Inspraak- en vooroverlegnota

Voorontwerpbestemmingsplan Menneweg 55a, Sassenheim

*Versie: 31 december 2015
Opstellers: afdeling Ruimte*

Bijlage 1: Schets ontwerp oplossing afscherming dakterras t.b.v. privacy.

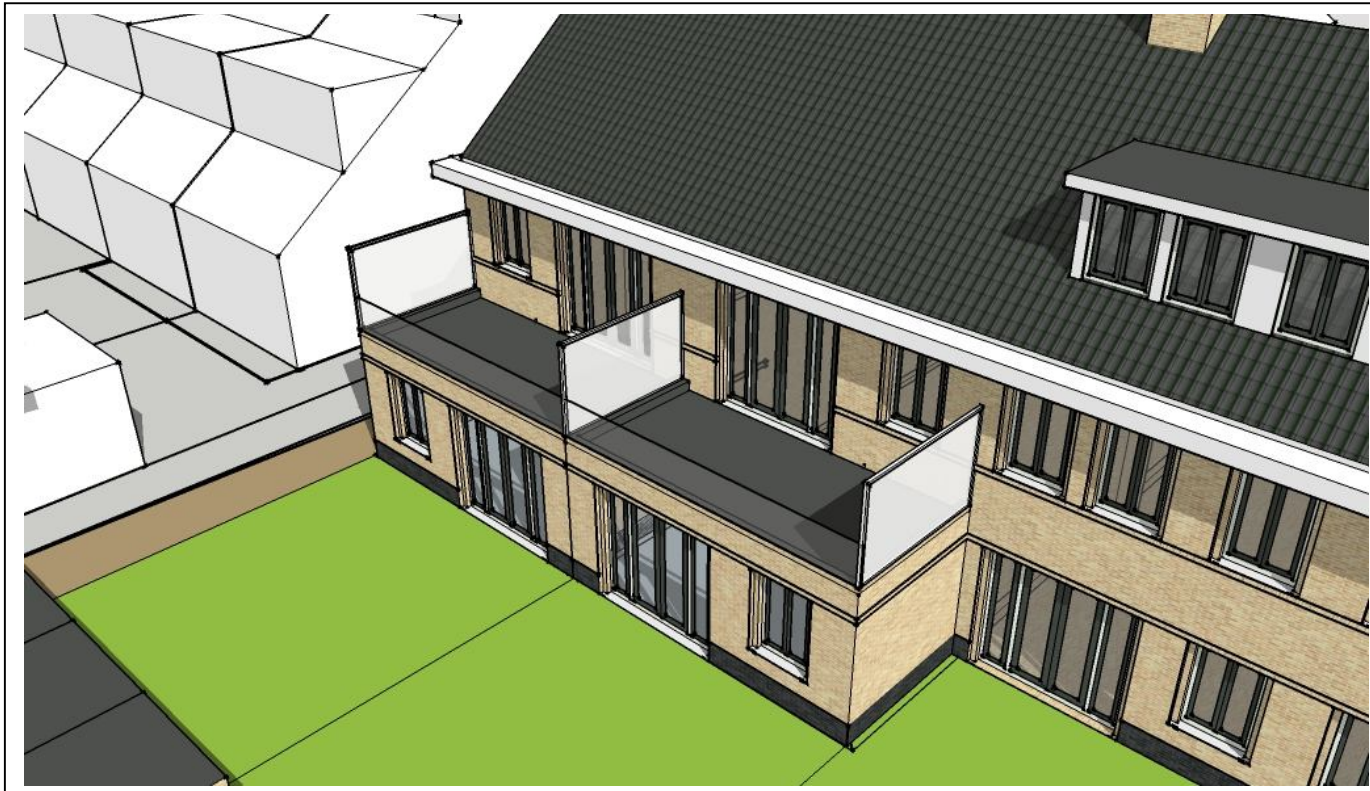
Verzoeken ontwerp / omgevingsvergunning	Beantwoording	Aanpassing bestemmingsplan
1. Wens muurtje bij dakterras buitenste appartement i.v.m. privacy. Stond niet op tekening, kan dit nog toegevoegd worden?	Het presentatieboekje maakt geen onderdeel uit van het voorontwerpbestemmingsplan dat ter inzage heeft gelegen. Deze wens behoort thuis bij de omgevingsvergunning (voorheen was dit een bouwvergunning). In bijlage 1 van deze inspraaknota vindt u een tekening op welke zijde de aanvrager afscherming willen realiseren i.v.m. privacy. Hiermee wordt ingegaan op uw wens. Voor het realiseren van een privacy scherm is geen bouwvergunning (formele naam omgevingsvergunning) nodig. Daarom wordt het bestemmingsplan ook niet aangepast op dit onderdeel.	Geen aanpassingen in ontwerpbestemmingsplan.
